**Ergänzungsantrag der Wählerinitiative Kelsterbach zu Vorgang 82/2019,  
Neue Stadtmitte; Bericht Verkehrszählung**

Abbildung zum Änderungsantrag der WIK Neue Stadtmitte

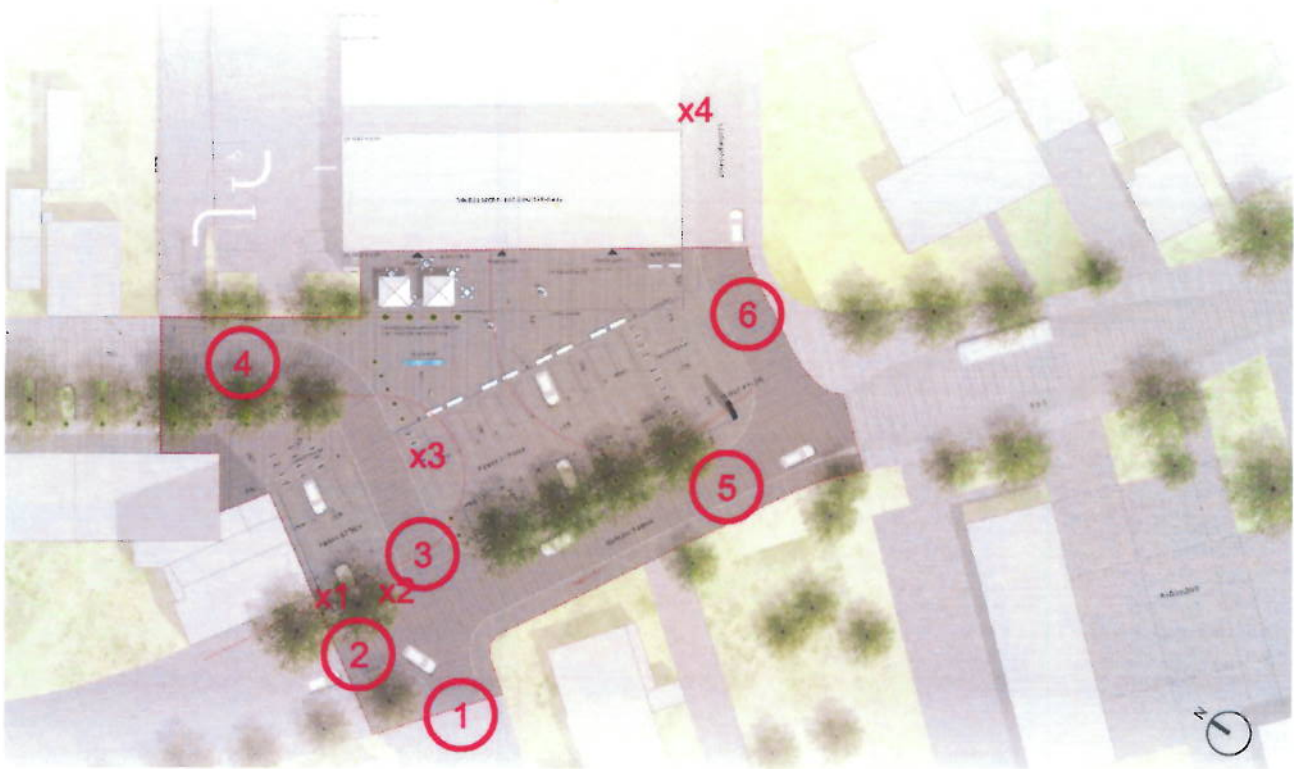
1. Einrichtung eines Fußgängerüberweges (Zeichen 293, StVO und Hinweis Zeichen 350 StVO) in der Martin-Luther-Straße an der Kreuzung Mörfelder Straße (Punkt 1 in der beigefügten Abbildung)

2. Einrichtung eines Fußgängerüberweges in der Mörfelder Straße (Punkt 2)
3. Einrichtung eines Fußgängerüberweges in der Alten Mörfelder Straße an der Kreuzung (Punkt 3)

4. Einrichtung eines Fußgängerüberweges in der Alten Mörfelder Straße (Punkt 4)
5. Einrichtung eines Fußgängerüberweges in der Mörfelder Straße (Punkt 5)

6. Einrichtung eines Fußgängerüberweges in der Sandhügelstraße (Punkt 6)
7. Rückbau von zwei Parkplätzen vor dem Ems-Hochhaus, so dass beiderseits Raum für Gehwege ist. (Markierung x1 und x2)

8. An der Seite zur Einfahrt auf den Parkplatz werden die Fahrradständer unter Wegfall von Parkplätzen von der Straße weiter abgesetzt, damit ein Gehweg entsteht (Markierung x3)

9. Der nördliche Gehweg in der Sandhügelstraße wird verbreitert auf mindestens 2,50 m (Markierung x4)
